**Demande d'ouverture d'une carrière de sables et de graviers
déposée par la Société Générale de Dragage et de Concassage
Communes de Castelsarrasin (82), lieux-dits « Ilots »,
« Rivière basse » et « Larengade »**

Avis de l'Autorité environnementale

**N° saisine : 2019-8134
N° MRAe 2020APO9
Avis émis le 28 janvier 2020**

Habitats de végétations (source étude d'impact SOE)

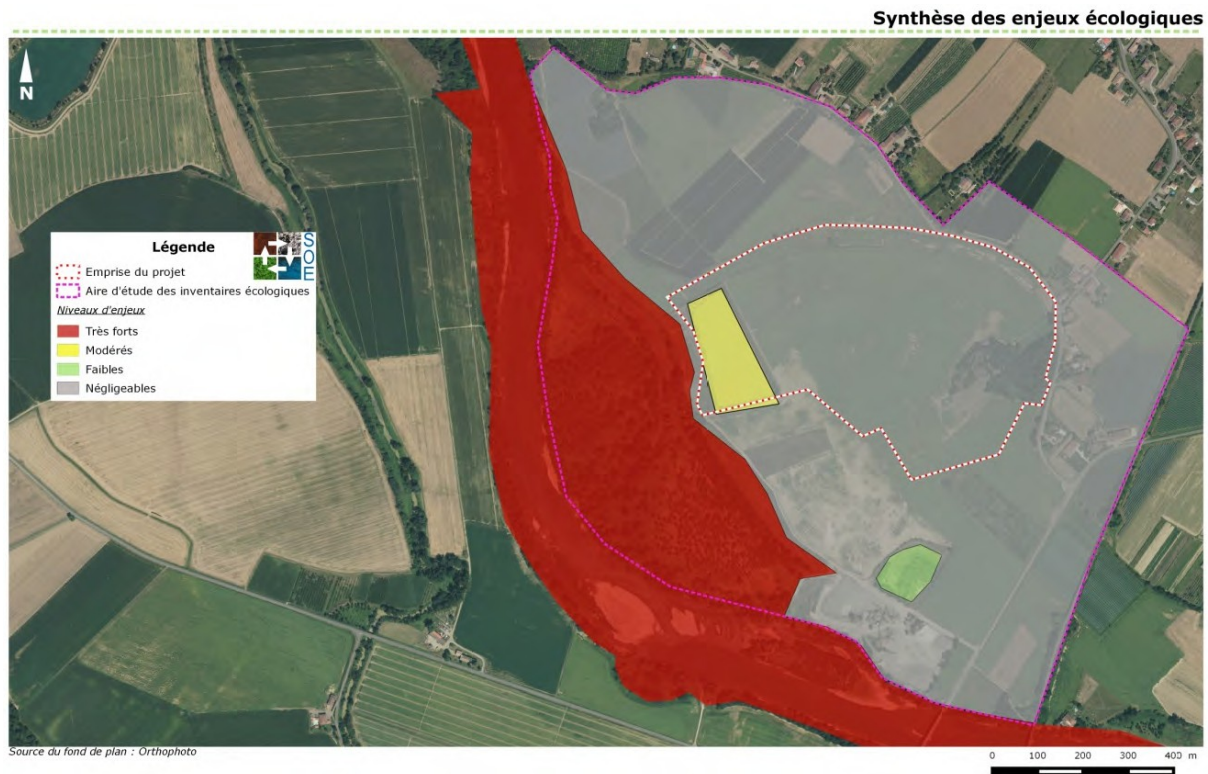
Aucun sondage pédologique n'a été réalisé. L'étude d'impact, justifie l'absence de relevé pédologique en précisant « *La zone exploitable du projet ne présente pas les mêmes conditions géomorphologiques et possède des capacités d'infiltration satisfaisantes qui ne permettent pas le développement de phénomènes d'hydromorphie.* »

La MRAe estime que cette justification n'est pas suffisante et que l'absence de relevé pédologique ne permet pas de confirmer ou d'infirmer le caractère hydromorphe de ces milieux (terrains en friche, zones rudérales et plantations de peupliers).

La MRAe recommande de réaliser des sondages pédologiques confirmant l'analyse initiale du dossier et d'actualiser l'identification des zones humides en prenant en compte des critères hydromorphes et hygrophiles en application de la loi n° 2019-773 du 24 juillet 2019⁹ portant création de l'Office français de la biodiversité, modifiant les missions des fédérations des chasseurs et renforçant la police de l'environnement. Elle recommande de réactualiser en conséquence les enjeux, de réévaluer si besoin les impacts du projet et de proposer en le cas échéant des mesures d'évitement, de réduction ou de compensation.

Plan de réaménagement du site

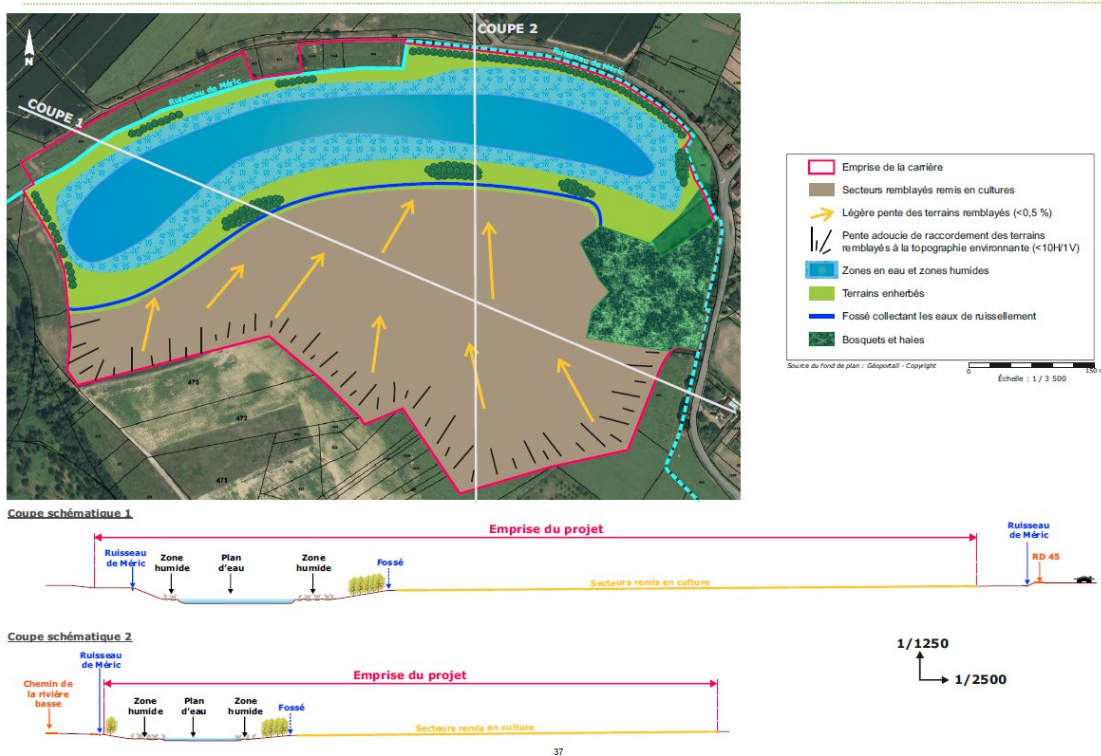
Le dossier ne présente aucune garantie technique permettant de confirmer la reprise effective d'une activité agricole. La qualité du substrat utilisé, l'origine et le potentiel culturel ne figurent pas dans le dossier.

La MRAe recommande de compléter le dossier par une étude agronomique qui permettra de définir les modalités de remise en état nécessaire à une reprise d'une activité agricole effective. La MRAe recommande d'intégrer ces modalités dans l'arrêté préfectoral d'autorisation.
